Por medio de la presente, yo, José Serfaty, con cédula de identidad personal 8-378-803 de nacionalidad panameña, con residencia en Panamá, en representación legal de Desarrollo Loma Bonita, S.A., presento ante el Ministerio de Ambiente, el Estudio de Impacto Ambiental Categoría II para el desarrollo del Proyecto Residencial Loma Bonita, ubicado en el Corregimiento Juan Demóstenes Arosemena, Distrito de Arraiján, Provincia de Panamá Oeste, República de Panamá, con la finalidad de que el mismo sea evaluado y avalado.

Que mediante PROVEIDO DEIA-183-1210-18, el MiAMBIENTE admite a la fase de evaluación y análisis el EsIA, Categoría II, del proyecto denominado "**RESIDENCIAL LOMA BONITA**" y en virtud de lo establecido para tales efectos en el Decreto Ejecutivo No.123 de 14 de agosto de 2009, modificado por el Decreto Ejecutivo No. 155 de 5 de agosto de 2011, y el Decreto Ejecutivo No. 975 de 23 de agosto de 2012, se surtió el proceso de evaluación del referido EsIA, tal como consta en el expediente IIF-120-18.

Por medio de la presente, de acuerdo a lo establecido en el artículo 43 de Decreto Ejecutivo 123 del 14 de agosto de 2009, modificado por el Decreto Ejecutivo de 155 de agosto

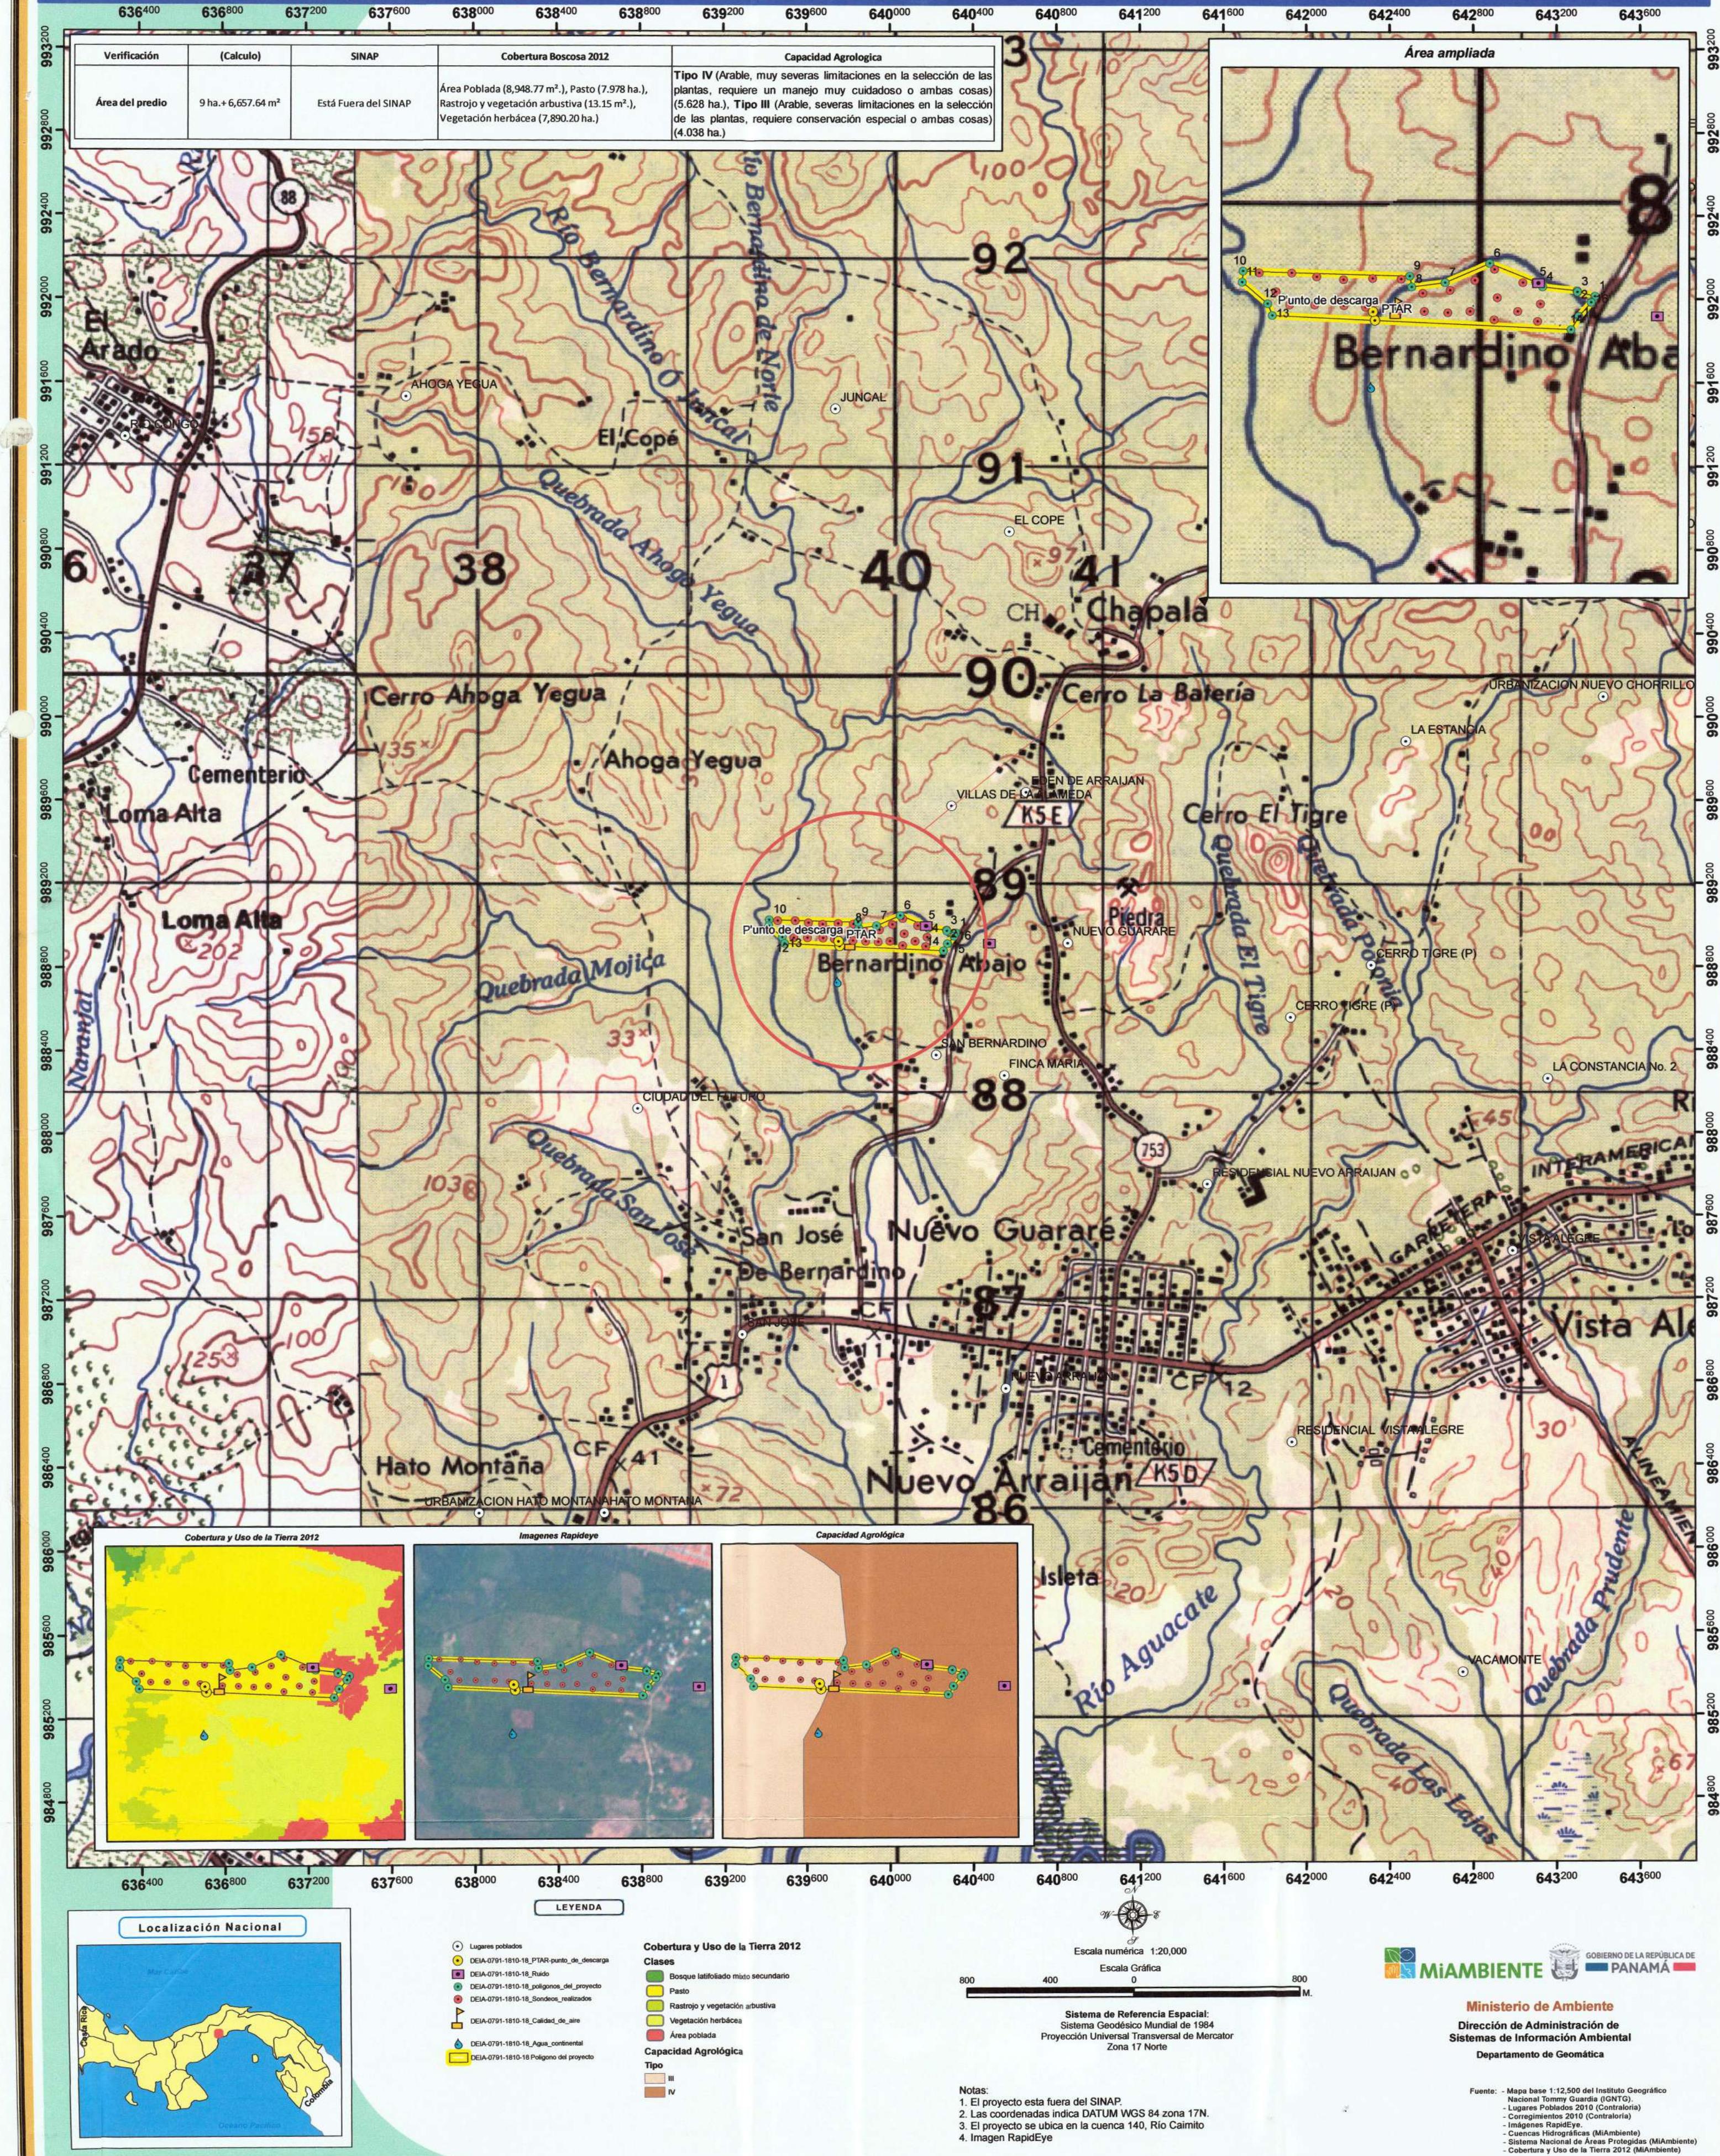
En seguimiento al memorando DEIA-0791-1810-18, donde solicitan la ubicación geográfica de las coordenadas de las siguientes infraestructuras: Pozo, Planta de Tratamiento de Aguas Residuales, Drenaje Pluvial, Perforación de Pozos, en seguimiento al proyecto "Residencial Loma Bonita".

- Las coordenadas enviadas adjunto al memorando, están definidas bajo el Sistema de Referencia Espacial Datum WGS-84 Proyección UTM Zona 17 Norte.
- La distribución de las siguientes coordenadas: Pozo (Punto Color Celeste) Planta de Tratamiento de Aguas Residuales (Punto color Rosado), drenaje pluvial (punto color amarillo), Perforación de Pozos (punto naranja) ver mapa adjunto. Todas estas infraestructuras se definen dentro del polígono verificado de acuerdo a memorando DEIA-0510-1207-18.

Adicional dentro de la cartografía enviada hay un ícono de notas para su evaluación.

**Plano con zona de protección y marca de bosque de galería**

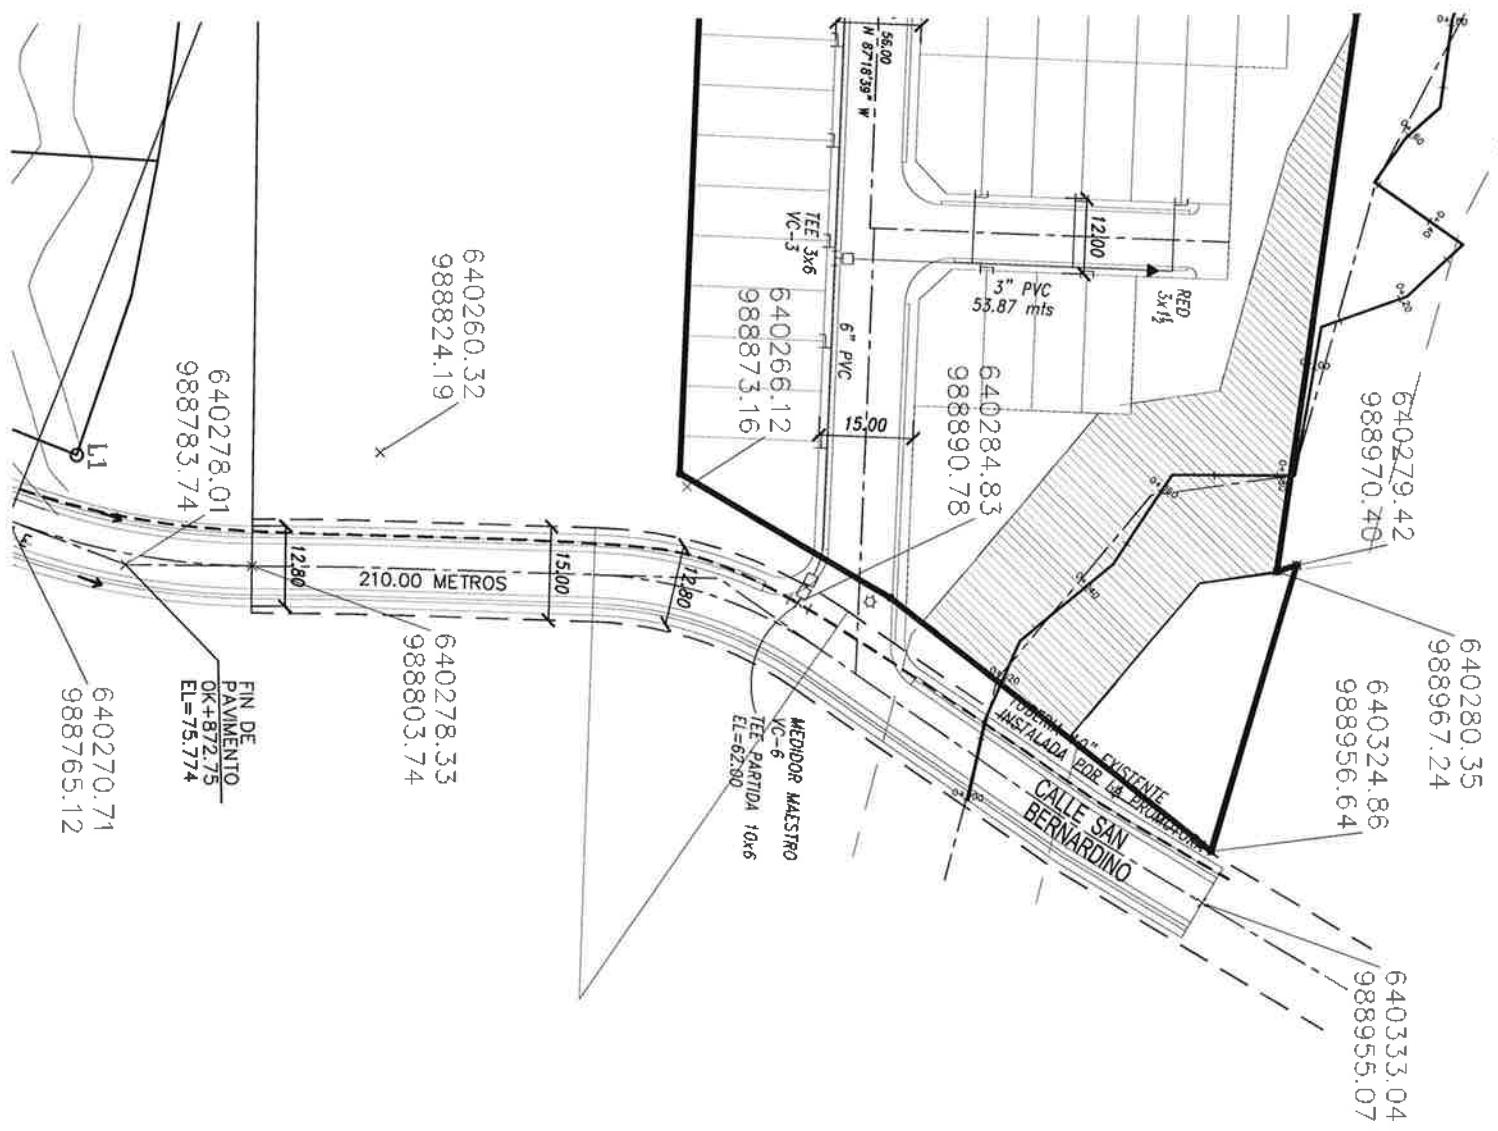
- a. Aportar plano y coordenadas UTM con DATUM específico del área del polígono a desarrollar, delimitando el área de protección de la quebrada Las Tinajas y río San Bernardito con su bosque de galería, de acuerdo a lo establecido en el artículo 23, de la Ley 1 de 3 de febrero de 1994.

2. Se adjunta plano con coordenadas UTM en DATUM WGS84 del área del polígono. Como se puede observar el límite del terreno del proyecto se mantiene alejado de la Qda. Las Tinajas y del Río San Bernardino, respetando más allá del ancho de protección de 10.00 metros, cumpliendo con los Artículos 23 y 24 de la Ley 1 del 3 de febrero de 1994 (Ley Forestal).
